# Advies Stadsdeelcommissie

Stadsdeel: [Amsterdam Centrum](#)  
Onderwerp: [Toegankelijkheid Entree Amsterdam](#)  
Opgesteld door (leden commissie): [Noah Zeevenhooven \(GroenLinks\)](#) [Diederik Brink \(D66\)](#)  
Datum commissievergadering: [16 maart 2026](#)

Voorstel in concept terrassenplan (d.d. 5 mei 2021):

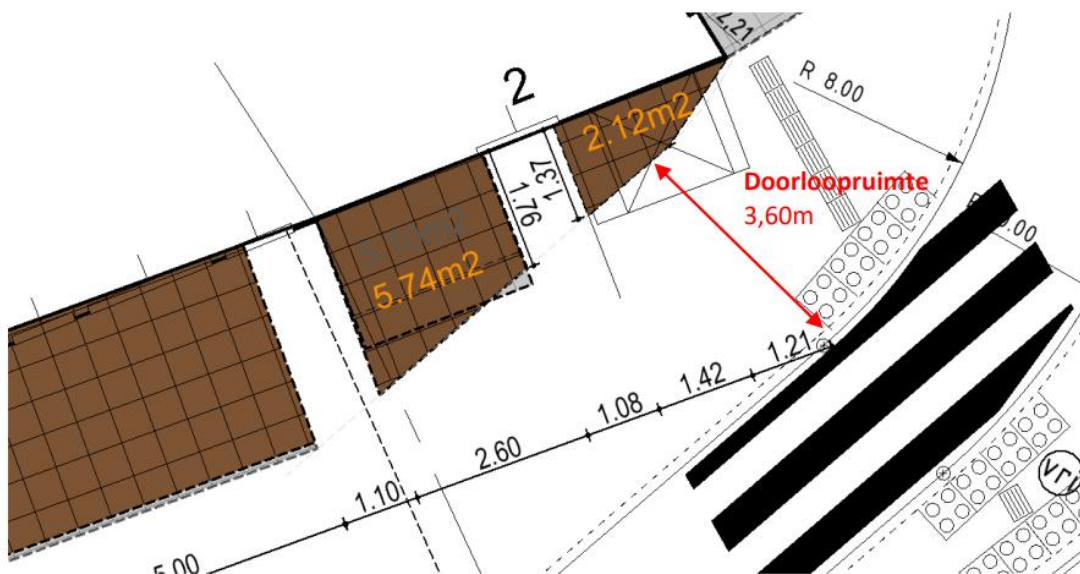
- Bij het nieuwe voorstel is minimale doorloopruimte van terrasgrens Karpershoek en trottoirband 3,60m en geen 4,20m. Hiermee is dit terras dus een uitzondering op de uitgangspunten die gesteld zijn voor zone A.
- Toch wordt voorgesteld om deze lijn aan te houden, zodat het terras van Karpershoek mooi aansluit op het naastgelegen terras aan de linkerzijde. Hiermee wordt een eenduidig straatbeeld en een duidelijke looproute voor voetgangers gewaarborgd en wordt een hoekige overgang van terrassen voorkomen.
- Het rechterdeel terras (driehoekje van 2,12 m²) loopt over een luik. Bestrating kan hier dus niet volledig worden doorgetrokken. Het is aan de afdeling vergunningen om daar in de toekomst wel of geen vergunning voor te verlenen.

Jaren later is de realiteit te zien.  
Mensen met een visuele  
beperking, die afhankelijk zijn van  
de geleidelijnen, zijn hiervan de  
dupe.

Zorg ervoor dat de afspraken uit de terrassenplannen goed worden nagekomen, zodat de openbare ruimte toegankelijk wordt gemaakt en blijft voor iedereen. Juist bij de entree van de stad adviseert de stadsdeelcommissie extra aandacht te besteden aan een goede toegankelijkheid van de openbare ruimte, waarbij geleidelijnen voor mensen met een visuele beperking vrij en bruikbaar moeten blijven.
